改善箇所説明図

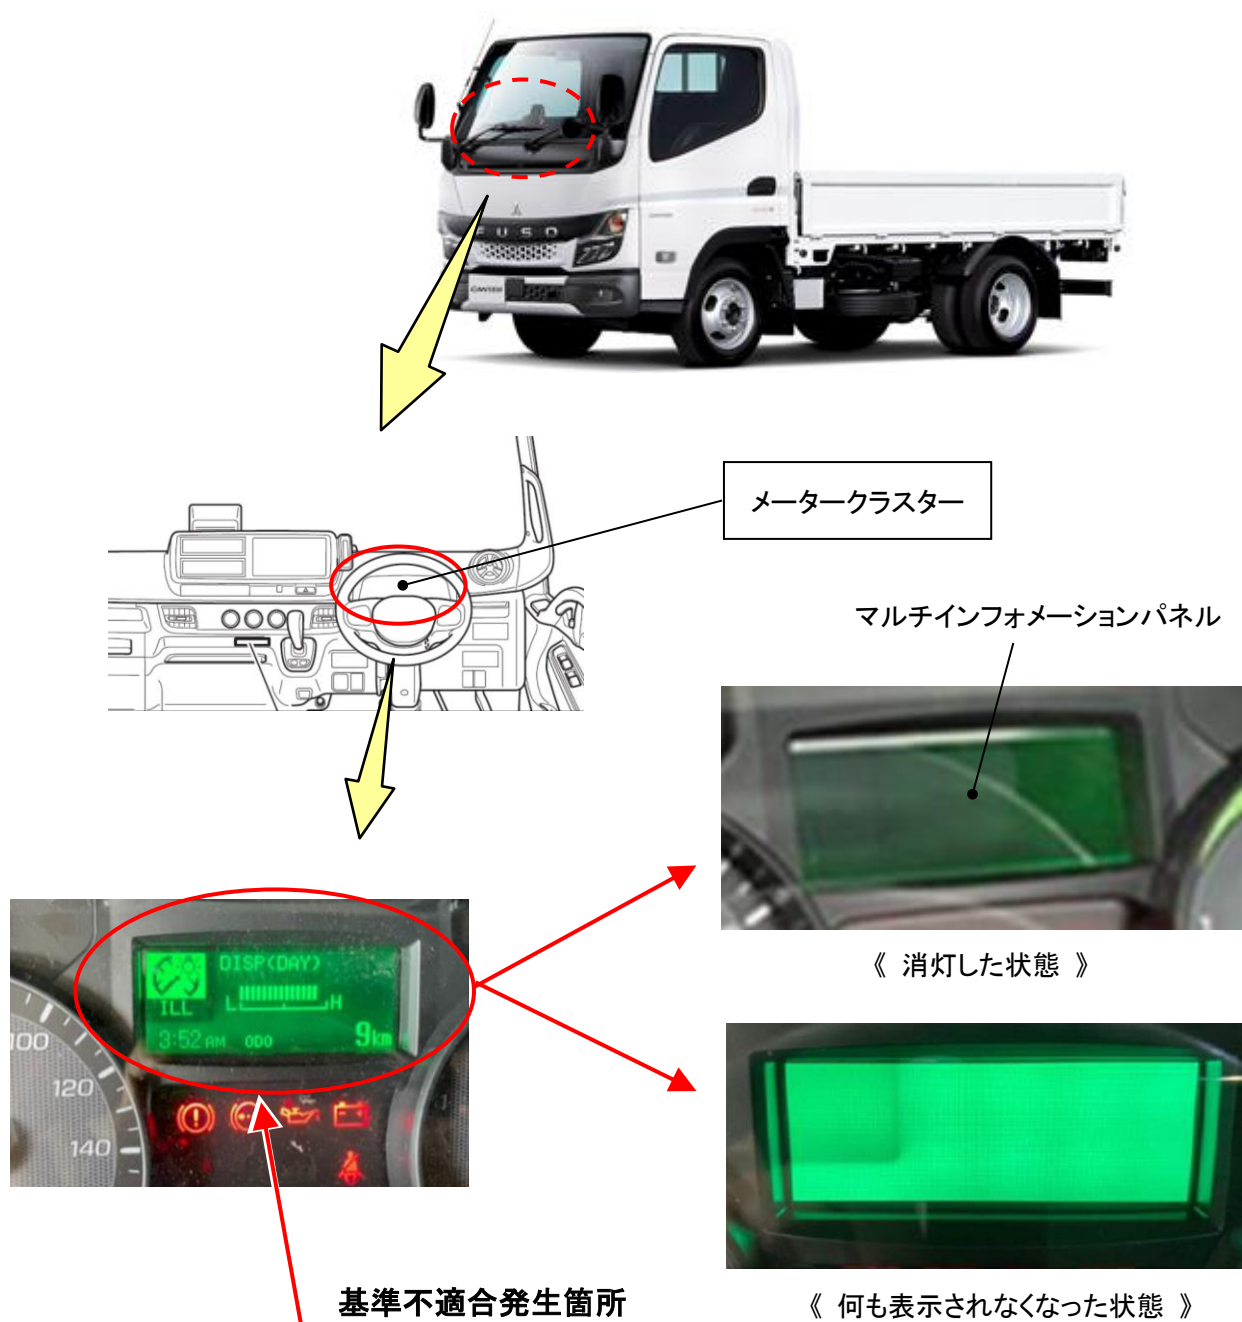
トラックのメータークラスターにおいて、ソフトウェアが不適切なため、マルチインフォメーションパネルが突然消灯する、または何も表示されなくなるおそれがある。そのため、走行距離を確認できなくなる。

全車両、メータークラスターのソフトウェアを点検し、不具合品の場合は対策品のソフトウェアに書き換える。

注：□ は、ソフトウェアが不具合品の場合に対策品と書き換える部品を示す。

識別：作業完了車には、運転席下側の診断ツール接続コネクタ付近に白色ペイントを塗布する。
